ПРОТОКОЛ № 7

Консультативної зустрічі щодо перегляду проєктної документації об'єктів будівництва у Київській області на доступність для маломобільних груп населення у Київській обласній державній адміністрації (Київській обласній військовій адміністрації)

12 липня 2023 року

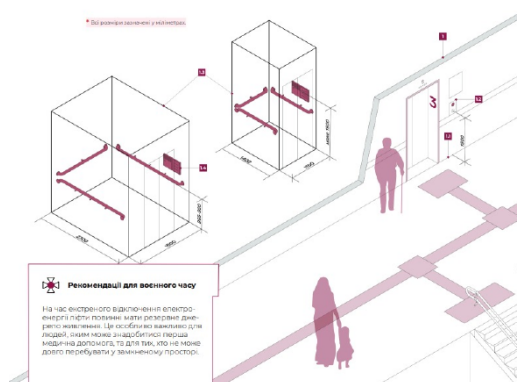
1. Замість великої кількості тактильно-звукових мнемосхем, рекомендуємо виконати одну тактильну табличку поряд з входними дверима та інформаційним стендом (інформація про нумерацію та розташування кабінетів);

2. Радимо не наносити тактильну плитку до кожного кабінету, так як поручні вже є тактильними направляючими. Замість тактильних плиток жовтого кольору рекомендуємо використати різні типи підлогового покриття, які відрізняються фактурою та кольором;

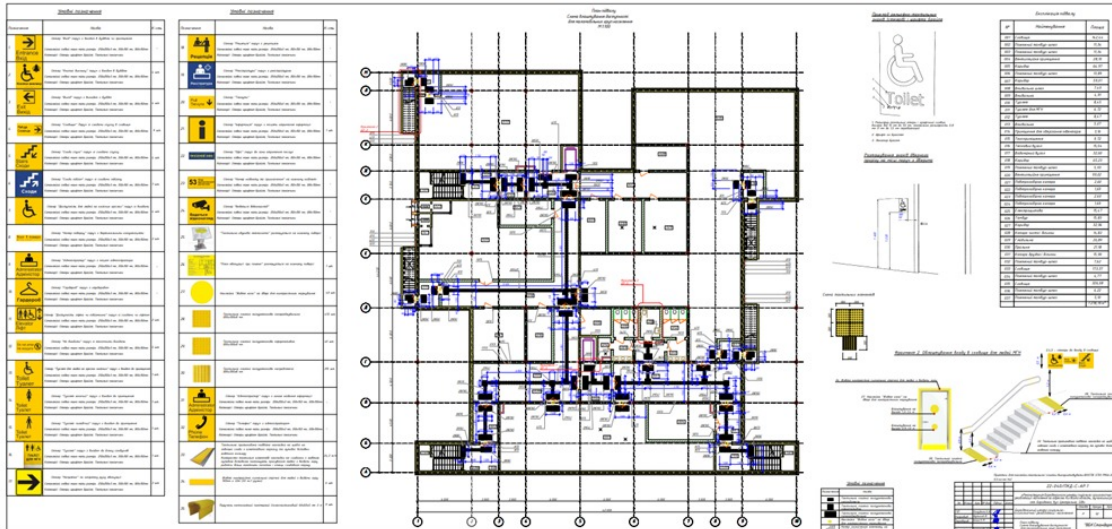
Повідомив, що спеціальні тактильні смуги не можна влаштовувати на пішохідній зоні тротуарів, які влаштовані із фігурних елементів мощення з фасками або бруківки (ДБН В.2.3-5:2018 п. 5.3.7а).

Бордюру в місцях стику тротуару та/або велосипедної доріжки з пішохідним переходом та/або велосипедним переїздом повинен бути в один рівень, за відповідного обґрунтування допускається підвищення бордюру не більше ніж на 2 см (ДБН В.2.3-5:2018 п. 6.4.3).

Усі прозорі чи скляні конструкції, які знаходяться на шляхах руху МГН, а також прозорі елементи об'єктів, де відбувається отримання інформації та послуг, придбання товарів, повинні мати контрастне маркування. Прозорі двері облаштовуються попереджувальною контрастною смугою на висоті від 1,0-1,5 м, із шириною смуги, ідентичною ширині дверного прорізу. Висота смуги повинна бути не менше ніж 0,1 м. Додатково прозорі дверні прорізи повинні бути облаштовані текстовою табличкою вхід/вихід, виконаною збільшеним шрифтом та з контрастним співвідношенням кольорів. Якщо разом із прозорими дверима на об'єкті є прозорий фасад, прозорі двері додатково маркуються по периметру

(краю) дверного прорізу з шириною смуги від 0,1 м. Маркування прозорого фасаду є обов'язковим (ДБН В.2.2-40:2018 п.8.4.2.4).
